国立研究開発法人日本原子力研究開発機構
原子力科学研究所
原子炉施設保安規定の変更認可申請について

原子力科学研究所原子炉施設保安規定の変更の内容及び理由

(1) JRR-2原子炉施設における廃棄物保管場所の設置に伴う変更

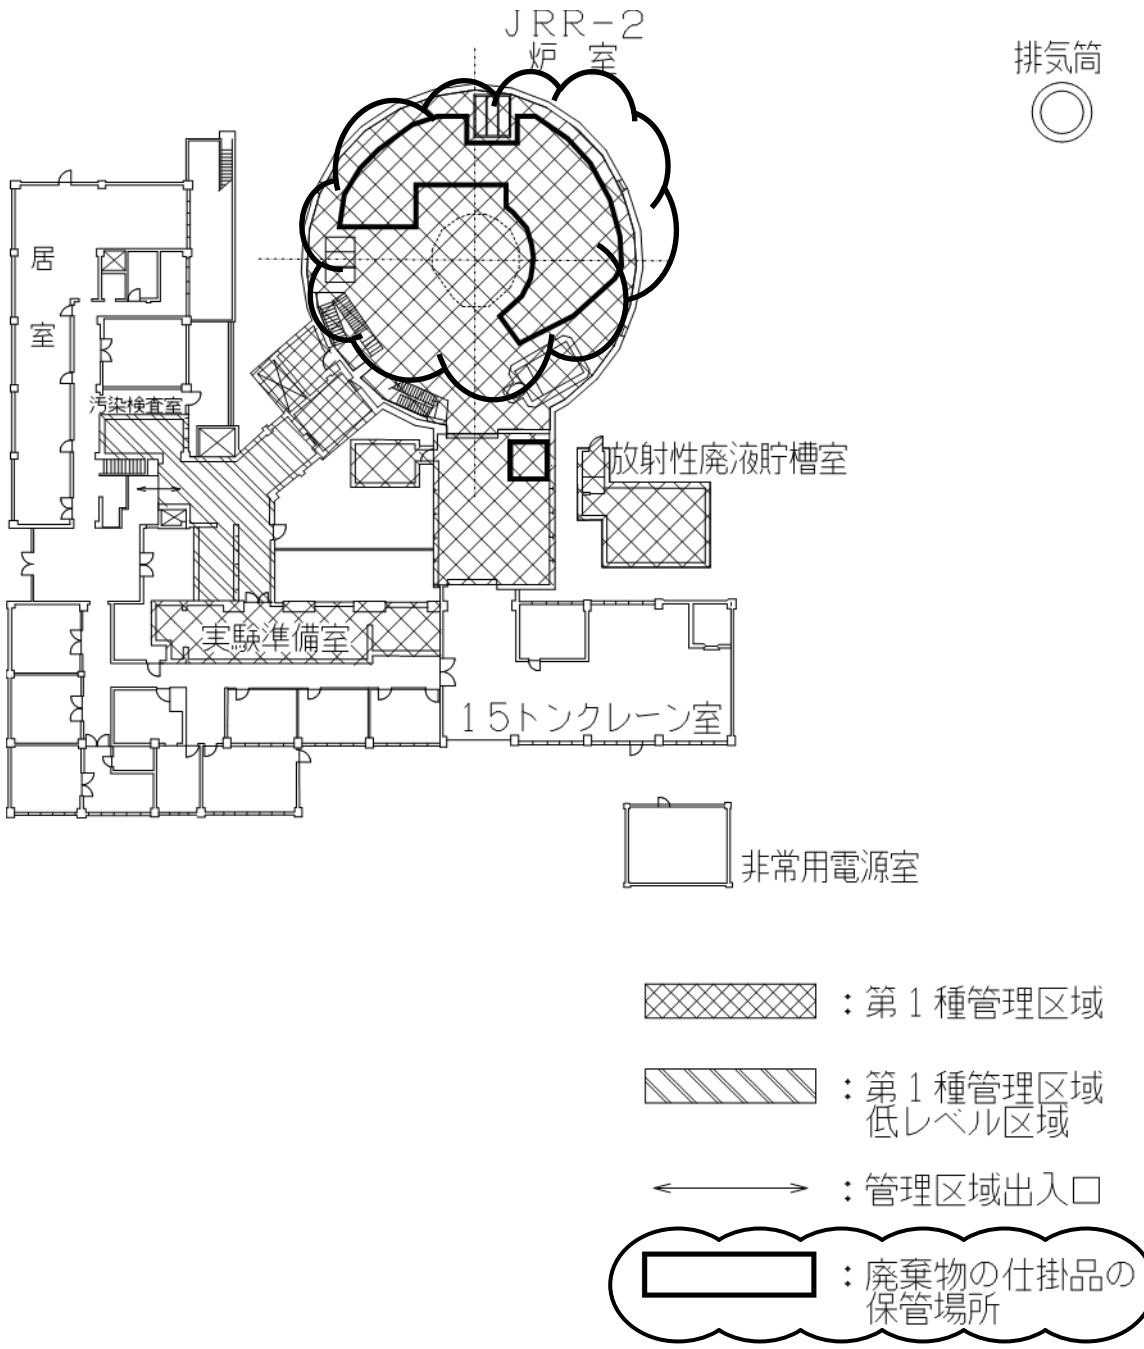
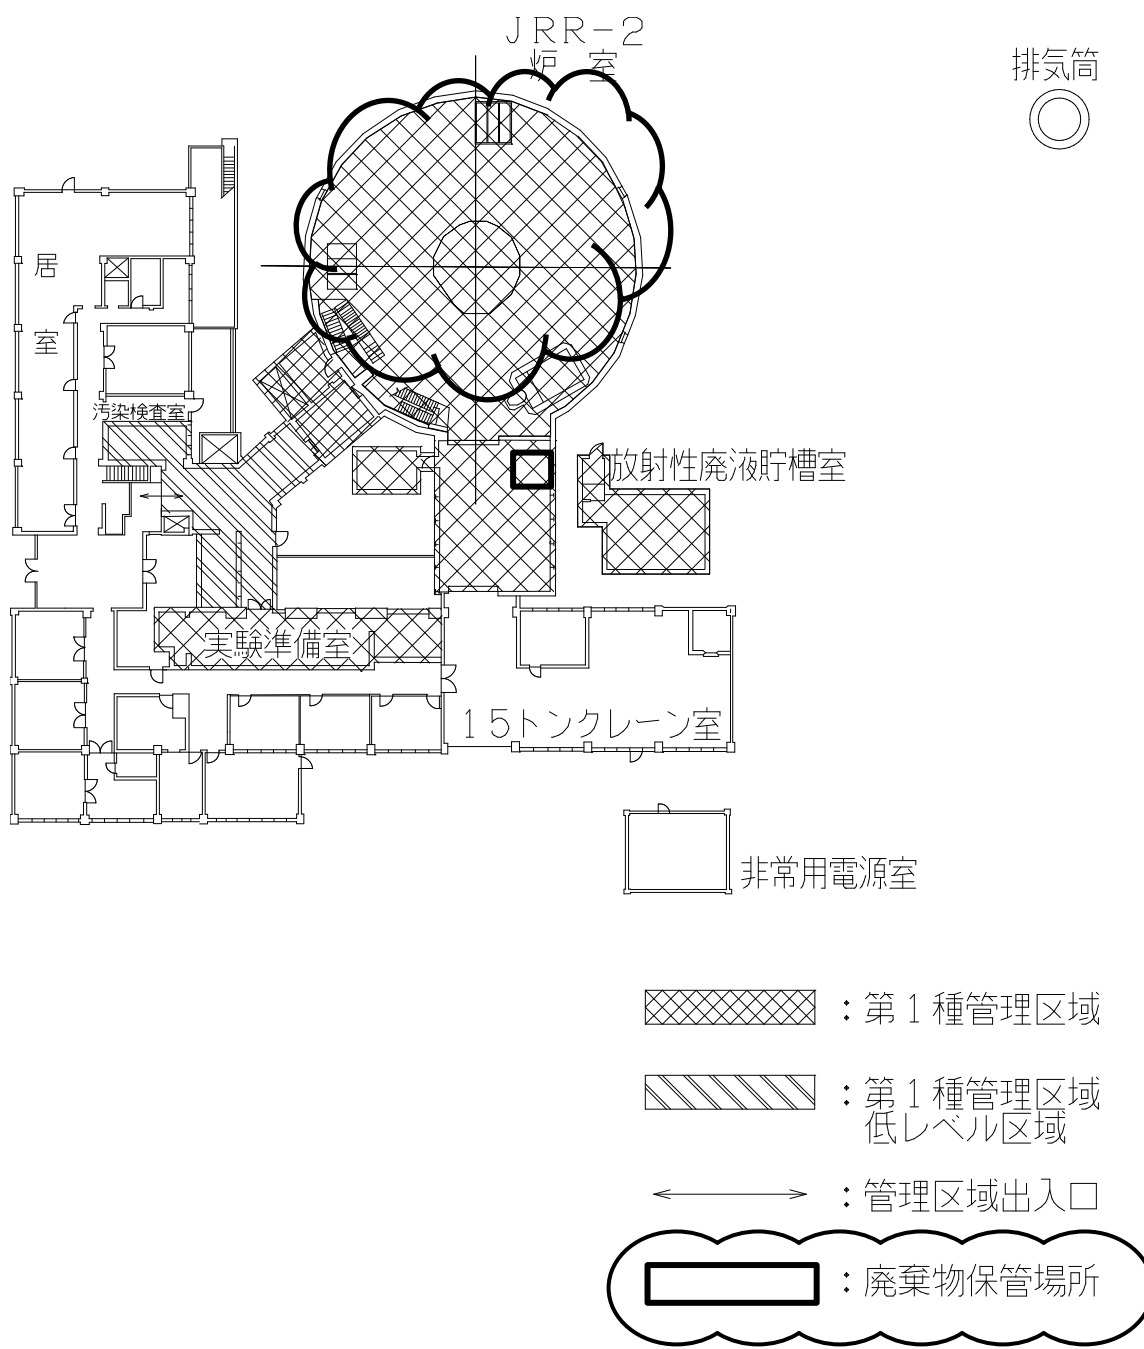
- 1) 第4編第22条及び別表第9として、廃棄物保管場所の設置に伴う放射性廃棄物の管理に係る記載を追加する。また、当該変更内容を第1編別表第6、第2編第46条の2、第2編第47条及び第4編別図第2（その1）に反映する。

変更前	変更後	備考
<p>別図第2（その1） JRR-2 1階平面図</p>  <p>居室 汚染検査室 放射性廃液貯槽室 実験準備室 15トンクレーン室 非常用電源室</p> <p>排気筒</p> <p>○</p> <p>☁️ : 廃棄物の仕掛品の保管場所</p> <p>別図第2（その2） ～ 別図第2（その3）（省略）</p>	<p>別図第2（その1） JRR-2 1階平面図</p>  <p>居室 汚染検査室 放射性廃液貯槽室 実験準備室 15トンクレーン室 非常用電源室</p> <p>排気筒</p> <p>○</p> <p>☁️ : 廃棄物保管場所</p> <p>別図第2（その2） ～ 別図第2（その3）（変更なし）</p>	<p>仕掛品（解体物）の保管場所の削除</p> <p>記載の適正化</p>
